Stavebně technologický projekt
POLYFUNKČNÍ DOMY „Žižkov“

1. Posouzení předané projektové dokumentace

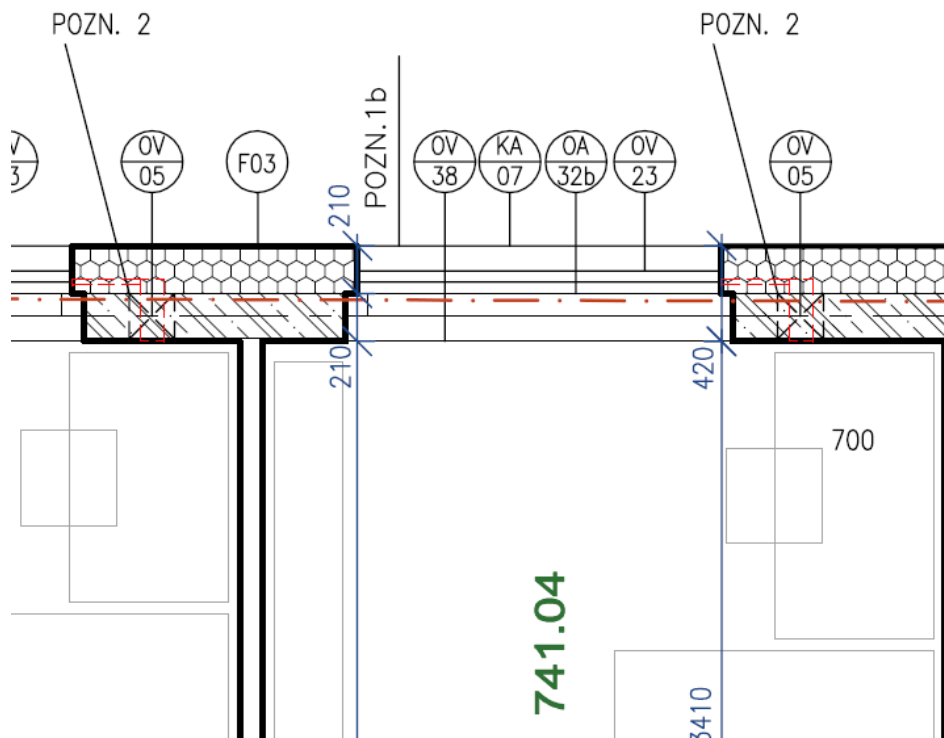
Vedení kanalizace z uliční vpusti skrz objekt „B“ do retenční nádrže je skrz záporové piloty

Černě a fialově je kreslena navržená trasa.
Červeně je načrtnuto nové řešení.

Dno šachty vpusti je cca 3m od upraveného terénu, výška hlavy záporových pilot je cca 1,5m pod upraveným terénem. Provedení nižší šachty a protažení trasy potrubí o cca 3,5m vyjde levněji a méně pracně než-li odbourání 1,5m proarmovaného betonu C30/37. Vzhledem k tomu, že finální povrch je zámková dlažba, bylo by vhodné a možné vpust' posunout mimo záporové piloty.

POZN. 2: PROSTUP PRO VĚTRACÍ JEDNOTKU, \varnothing 200mm, OSA OTVORU JE VZDÁLENÁ 300mm OD ŽB NADPRAŽÍ A 300mm OD ŽB OSTĚNÍ
 Na objektu A jsou směrem do ulice Krásova navrženy větrací jednotky s rekuperací.

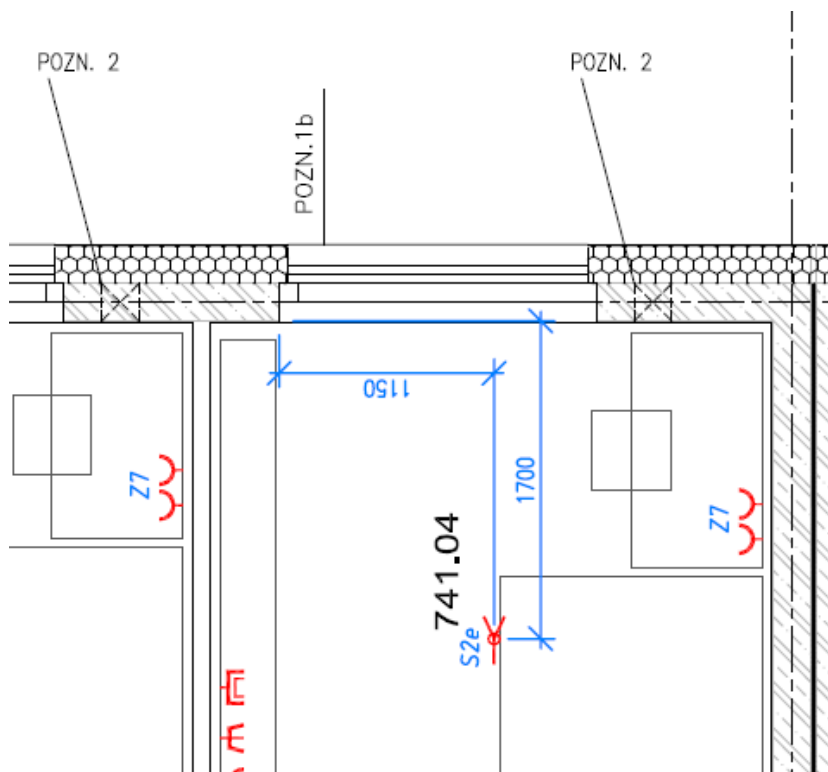
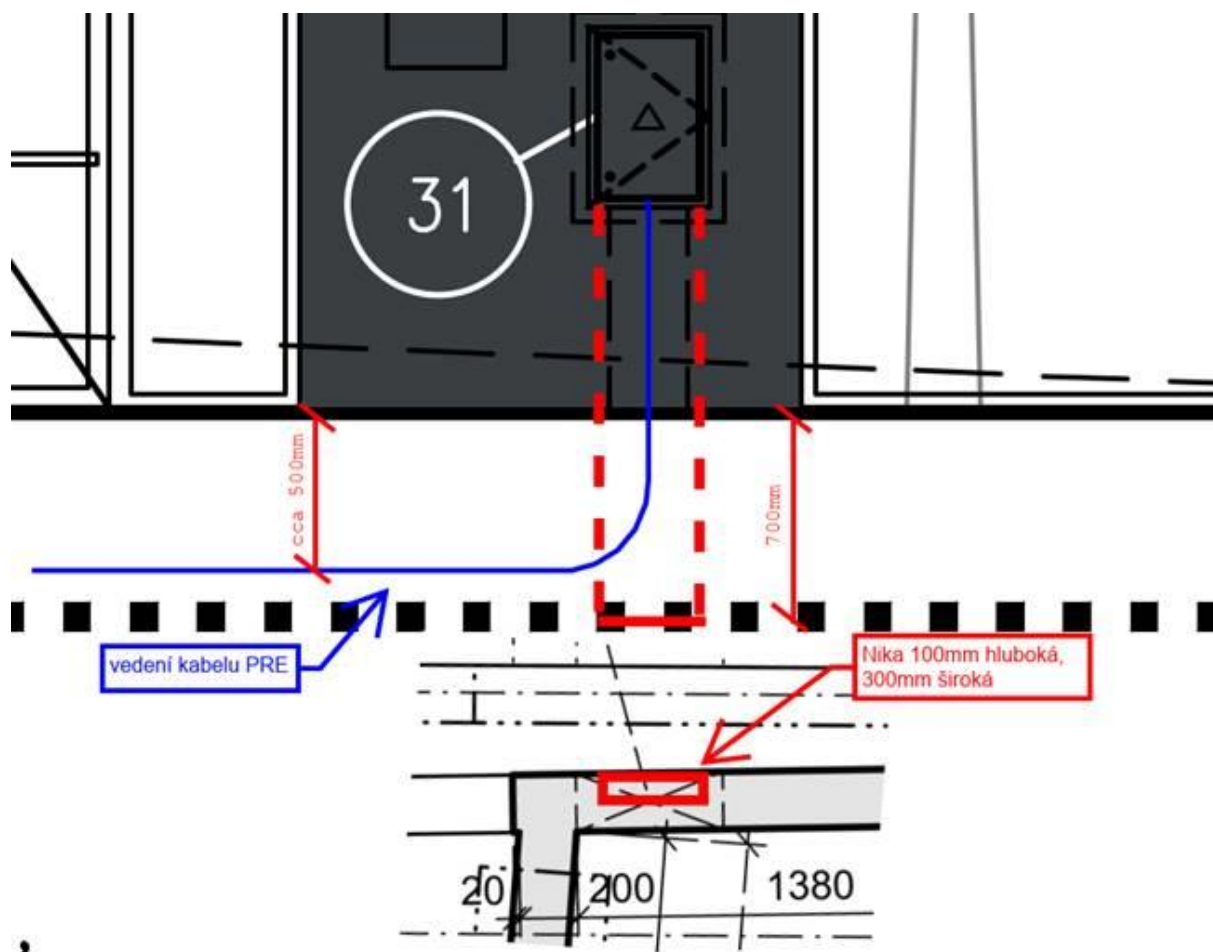
V části ELO nejsou označeny a není k nim přivedena elektřina.
